监理工程师通知单

工程名称：丰宁满族自治县 2017 年第一批村级光伏扶贫电站项目 编号：PHF-JLTZD-04

主题：关于现场施工质量相关事宜

后附不规范相片

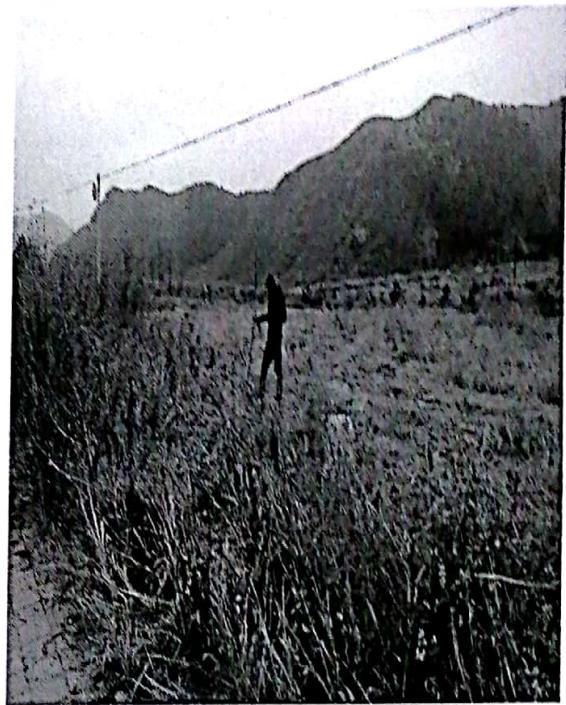
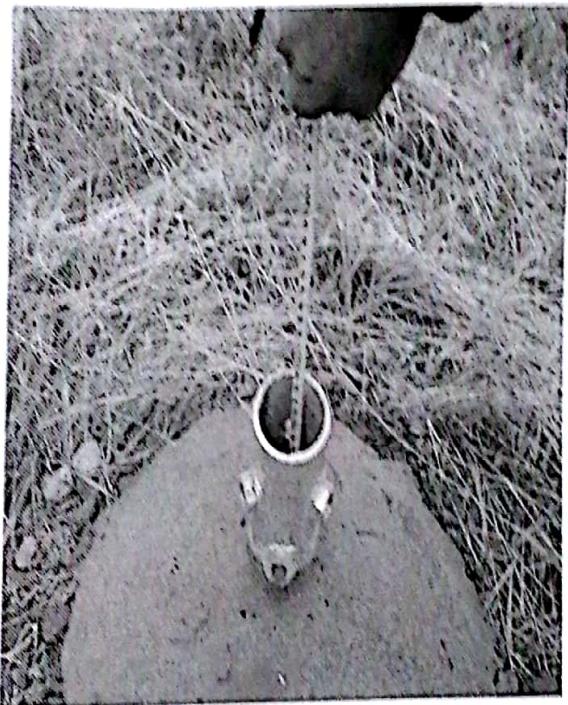
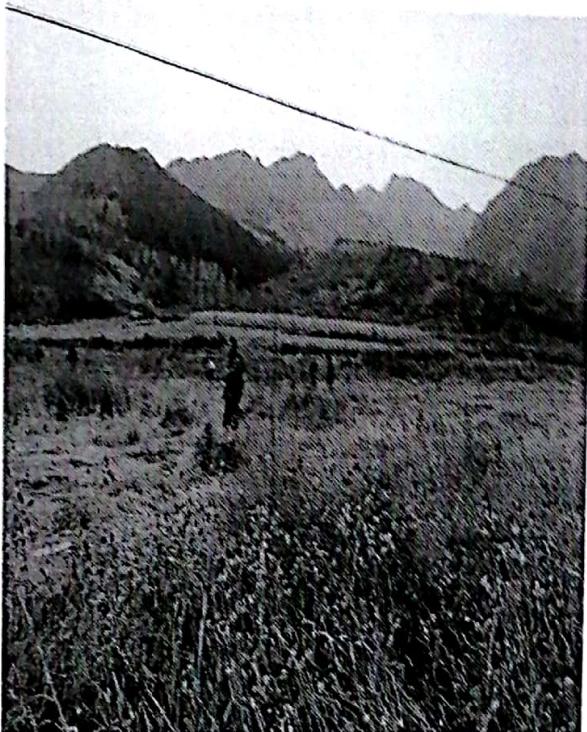
- 1、现场未发现总包单位管理人员，且未做好现场技术交底（监管不到位）。
- 2、部分桩基浇筑不垂直，偏差较大。
- 3、混凝土设计要求是 C30 细石混凝土，现场浇筑混凝土为粗石，混凝土不符合设计要求。
- 4、预埋件外露部分超出设计要求（+300mm）。
- 5、施工现场场地杂草未清理。
- 6、现场施工人员未佩戴安全帽。
- 7、预埋件管内翻浆深度不够。

现要求常州天合光伏发电系统有限公司总包单位，管理人员做好现场技术交底，对浇筑时地块，派专人负责进行现场管控，严控施工质量及现场安全文明施工。

限期 3 日内整改后并回复
